# ÚZEMNÍ PLÁN MĚSTA BRNA

Textová část odůvodnění Příloha č. 5  
kapitola 19

## VYHODNOCENÍ PŘIPOMÍNEK

**b) Veřejná projednání Návrhu ÚPmB z roku 2020 (červen)**

Příloha č. 1 Zákres lokality ve výřezu Koordinačního výkresu návrhu Územního plánu města Brna

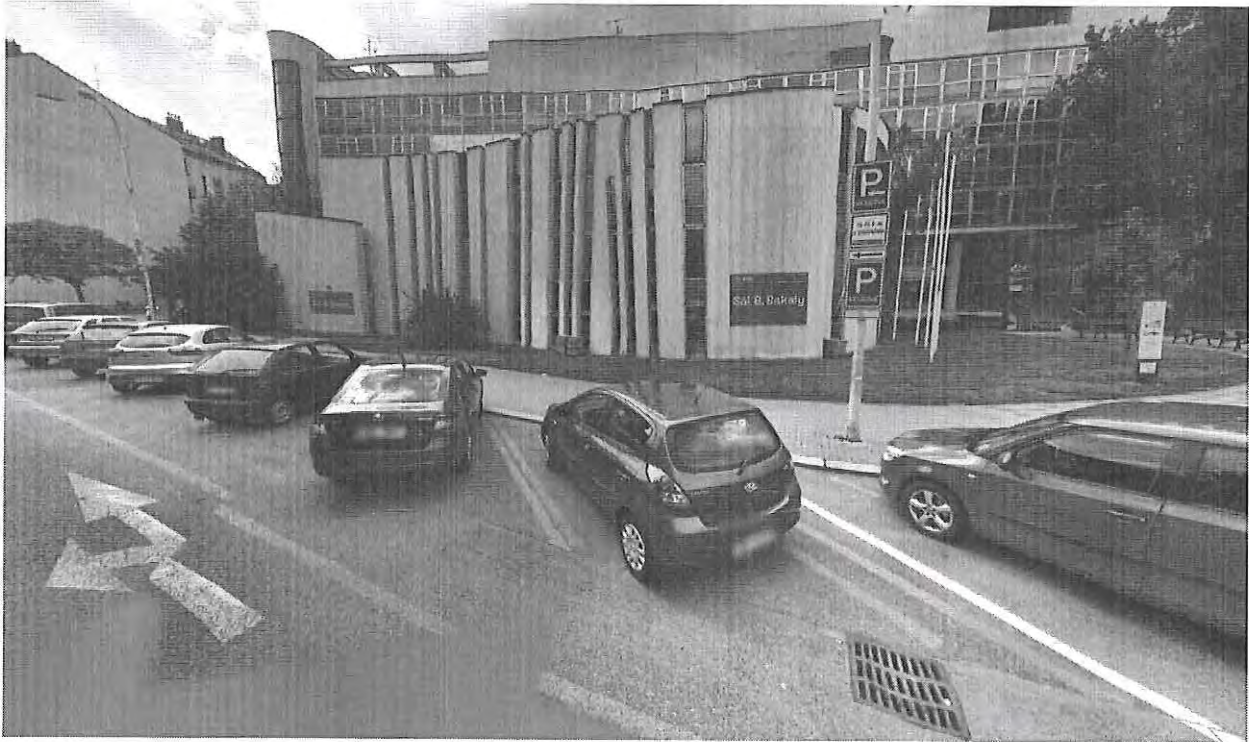
Připomínka k návrhu Územního plánu města Brna – k ú. Veveří, parc. č. 345/11 a parc. č. 345/12

*Pozemky p.č. 345/11, 345/12 v k.ú. Veverí jsou vyznačeny jako plochy nejvýznamnější zeleně města Brna v koordinačním výkresu na základě Obecně závazné vyhlášky (OZV) o ochraně zeleně v městě Brně. Vynětí pozemků z plochy nejvýznamnější zeleně je nutné řešit novelou OZV s Odborem životního prostředí MMB.*

Přípomínka číslo 1 (zákres)

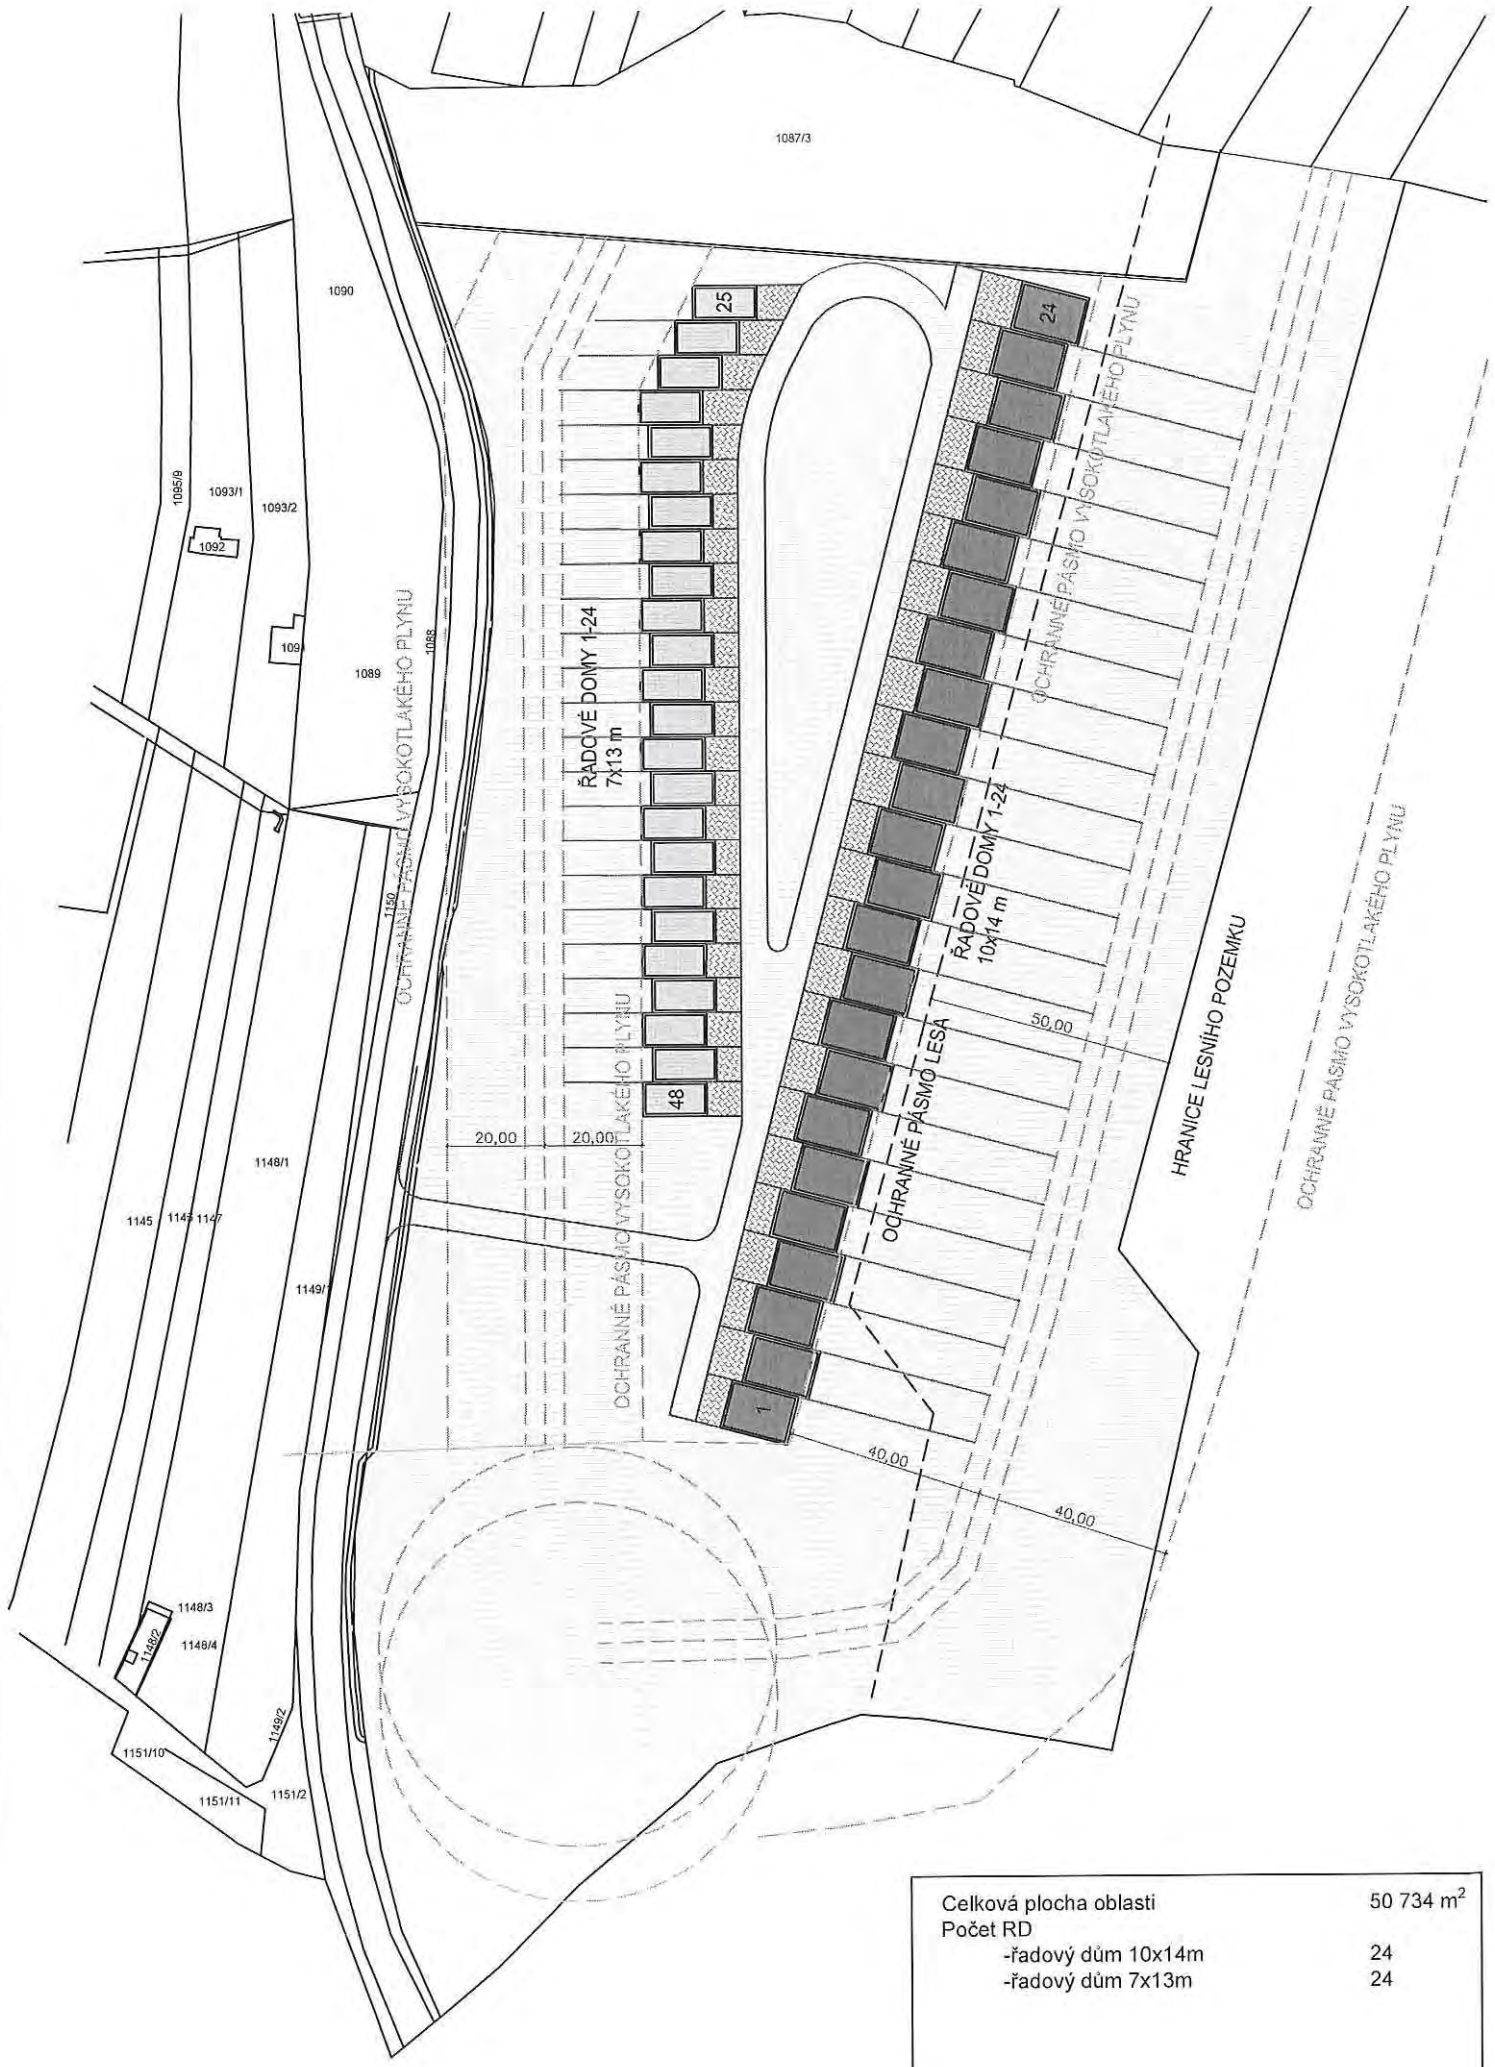
Celková plocha oblasti	50 734 m <sup>2</sup>
Počet RD	
-řadový dům 10x14m	24
-řadový dům 7x13m	24

*Zpracovatel Návrhu ÚPmB tak na základě výše uvedeného a své odbornosti prověřil, vyhodnotil a navrhl nejvhodnější možné řešení funkčního využití pozemků předmětného území. Při tvorbě vycházel zejména z aktuálních podkladů a Pokynů pro vypracování Návrhu ÚPmB, které schválilo Zastupitelstvo města Brna usnesením č. ZM7/3871 na zasedání konaném dne 19. 6. 2018. Území Soběšic mělo být dle dohody s MŽP ČR z hlediska záboru ZPF řešeno dle varianty II. Konceptu ÚPmB, s úpravou řešení rozvojové lokality So-6 a So-1 dle var. I. s vypuštěním plochy So/S/1 (viz příslušná varianta výkresu záboru ZPF Konceptu ÚPmB), kde měla být ponechána plocha zemědělská resp. ZPF. Návrhem ÚPmB jsou tak v dané MČ naplněny Pokyny pro vypracování Návrhu ÚPmB a předmětná lokalita tak bude vymezena také z důvodu zachování kontinuity pořizované nové územně plánovací dokumentace i nadále jako plocha zemědělská (také v platném ÚPmB je vymezena plocha zemědělská).*

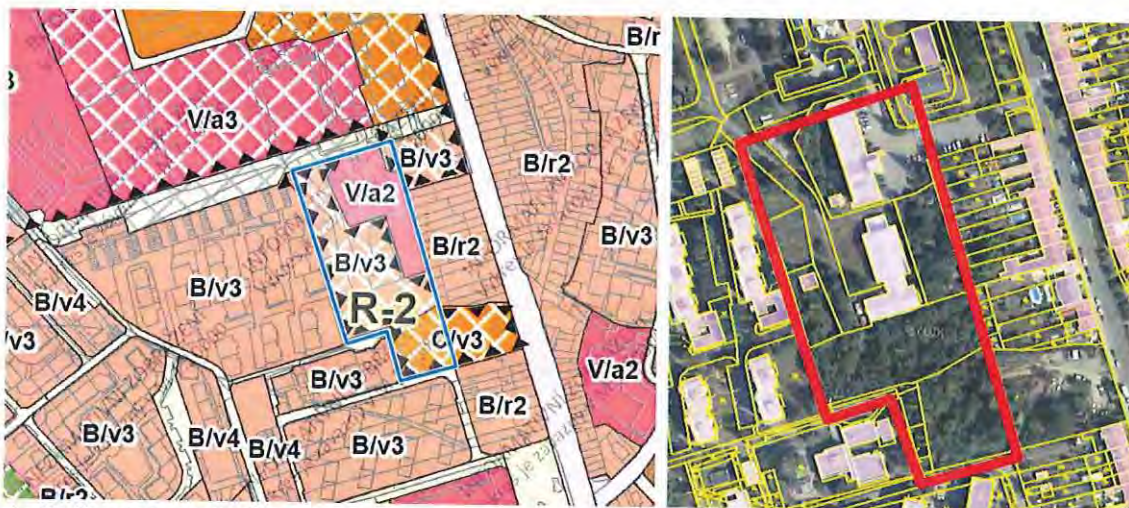
Území dotčené připomínkou - lokality mezi ulicemi Škrétova a Terezy Novákové, viz. obr. 8) a 9), většiny plochy ozn. "R-2 Terezy Novákové", zahrnuje pozemky parc. č. 231/1, 231/2, 231/4, 225/3, 232/1, 231/1, 224/1, 231/5, 225/136, 225/4, 233/1, 231/6, 48/40, 48/36, 48/10, 48/39, 48/38, 48/31, 48/28, 49, 48/11, 48/32.

Požadujeme zachovat stávající vzrostlou zeleň, a to jako plochu veřejné **městské zeleně Z**. Cílem je zajistit veřejně přístupné pozemky s vysokým podílem zeleně určené k rekreaci a relaxaci obyvatel v zastavěném území a zároveň území stabilizovat z hlediska mikroklimatických podmínek.

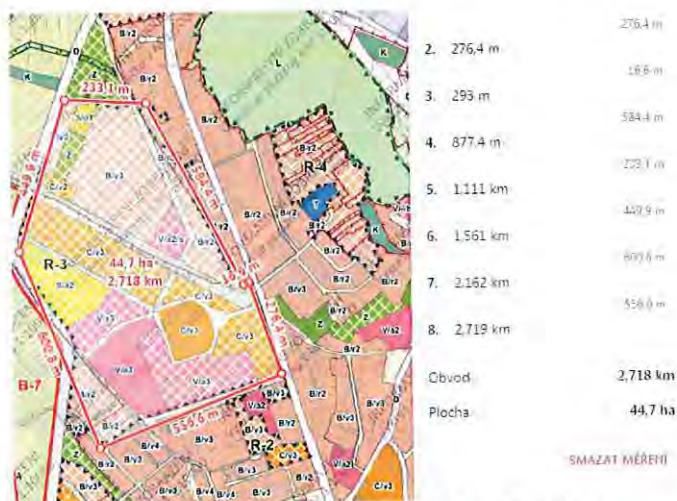
Žádáme o zajištění plochy k vytvoření tzv. komunitního místa pro setkávání občanů, jako je tomu ve vedlejší MČ Medlány. V MČ Řečkovice takové místo chybí. Část pozemků je ve vlastnictví města, proto hlavně město by mělo tuto příležitost občanům zajistit.

Je nutné také zohlednit, že v této části Řečkovic je navrženo rozsáhlé rozvojové území R-3 (viz obr. 10). Území R-3 je popsáno následujícím způsobem: "Lokalita zajišťuje rozvoj bydlení, smíšených ploch, veřejné vybavenosti a sportu". Jedná se o plochu o velikosti cca 45 ha (450 000 m<sup>2</sup>), přičemž plocha Z je v tomto území pouze v severní okrajové části o velikosti 6000 m<sup>2</sup>.

#### **Připomínka č. 4**

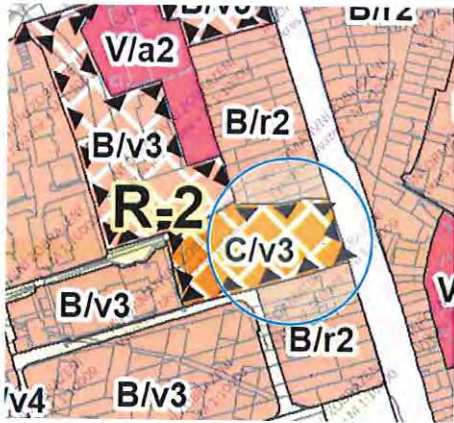
Území dotčené připomínkou - připomínka se týká proluky při ulici Terezy Novákové, konkrétně poloviny pozemku proluky, který přiléhá k ul. T. Novákové, viz. obr. 12 - 14), tj. části plochy ozn. "R-2 Terezy Novákové" (pozn. druhé poloviny tzv. proluky se týká námitka č. 3).

Žádáme, aby tato plocha byla zakreslena jako rozvojové/změnové území B/k2.

Připomínka	číslo:	4
------------	--------	---

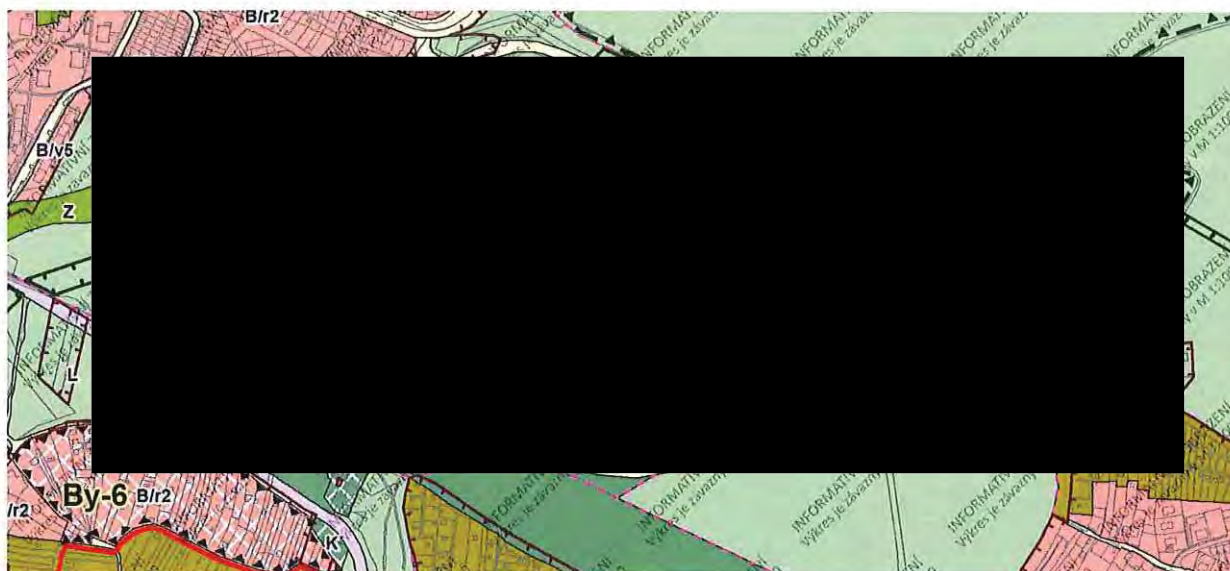
Nesouhlasím s plánovaným zastavěním zalesněné plochy, která je součástí rozvojové lokality Ke-8. Místo je součástí krásného pásu lesů kolem Myslivny, které plní důležitou rekreační funkci. Jedná se o brutální zásah do této lesní oblasti a další snižování rozlohy lesů a zeleně na území města Brna. V nastávající klimatické změně je každý kus zeleně velice cenný pro svoje vlastnosti zadržování vody, ochlazování okolí a poskytování útočiště živočichům.

Přípomínka	číslo:	1
------------	--------	---

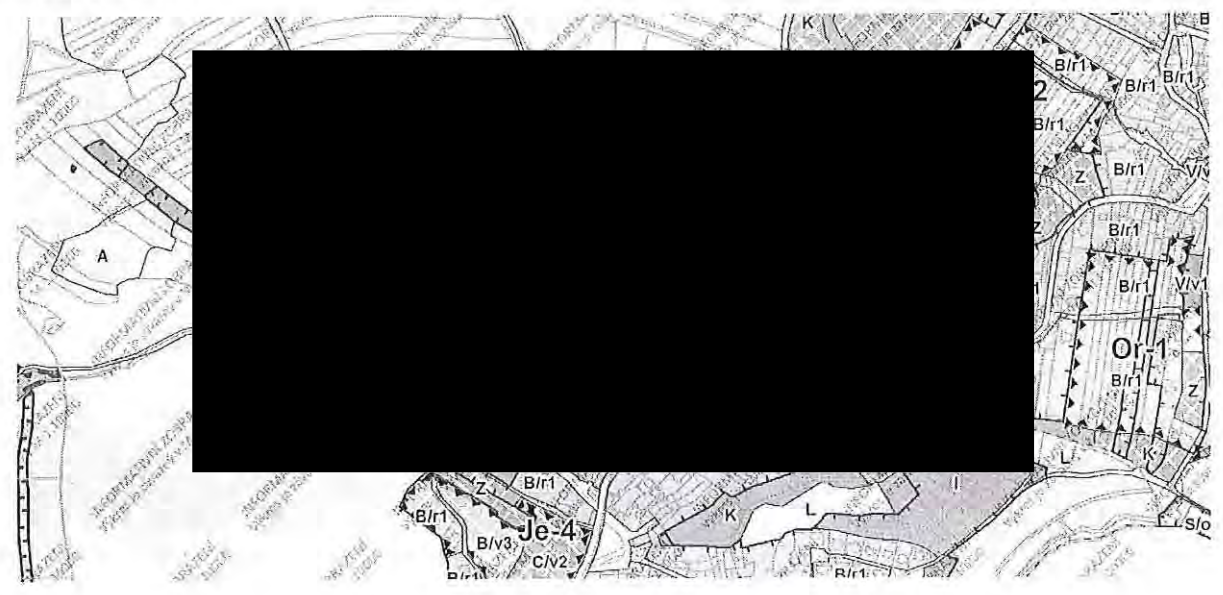
Nesouhlasím se zařazením lokality Je-1 před zpracování územní studie, která by řešila veškeré aspekty této lokality (dopravu, znečištění, hluk, občanskou vybavenost, zeleň) a byla konzultována s majiteli pozemků v lokalitě. Domnívám se, že lokalita nevyhovuje pro umístění bydlení z těchto důvodů:

- ačkoliv podmínkou má být napojení lokality na ulici Blanenská, lokalita se této ulice nikde nedotýká a všechny možné napojení na ulici Blanenskou jsou označeny jako stabilizované plochy bydlení
- velká část oblasti je pod úrovní terénu ulice Blanenské, tedy je problematické tuto oblast odkanalizovat
- v oblasti jsou komplikované vlastnické vztahy - velké množství drobných vlastníků z nichž každý má jinou představu o využití tohoto území - je třeba konzultace s vlastníky pozemků
- na západním okraji lokality se ruší stávající stabilizovaný pruh krajinné zeleně, které je ve veřejně přístupné části intravilánu Jehnic nedostatek a jeho rušení je nežádoucí
- spolu s dalšími lokalitami v Jehnicích a na Ořešně zatiží jedinou příjezdovou silnici směrem k Brnu přes Mokrou Horu, kde je již dnes nadměrná intenzita dopravy a jsou překračovány hlukové limity
